2024 年 3 月

株式会社ミスミ ME 事業グループ
配線部品事業部　ハーネス事業チーム

LAN ケーブル(コネクタ付)「NWYC5E-UTP」・「NWTC5E-UTP」シリーズ 仕様変更のご連絡

現行品	仕様変更品
寸法	横13.0mm 縦15.7mm 全長23.8mm φ6.7	横13.2mm 縦15.7mm(変更なし) 全長29.8mm φ6.8
外形図

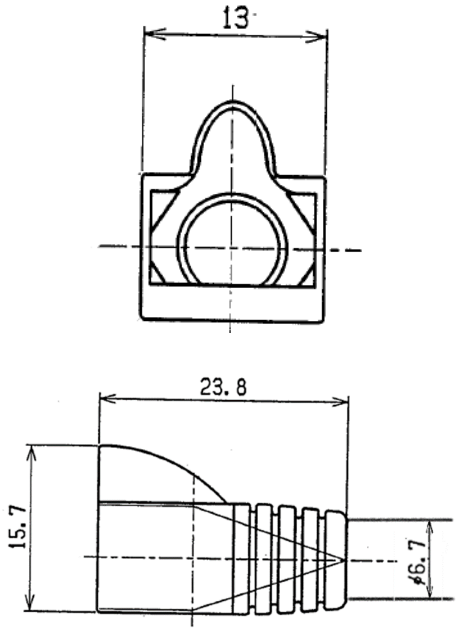
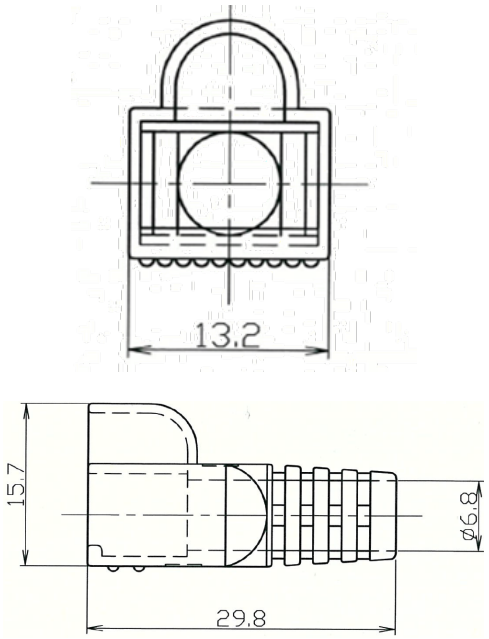
3. 変更内容
   使用するコネクタ保護用ブーツ部の部材を環境対応部材へと変更いたします。それに伴い、寸法・形状・色味が異なります。
   ※変更にあたり、製品の電気的性能や使用条件に差異はなく、従来通りご使用いただけます。
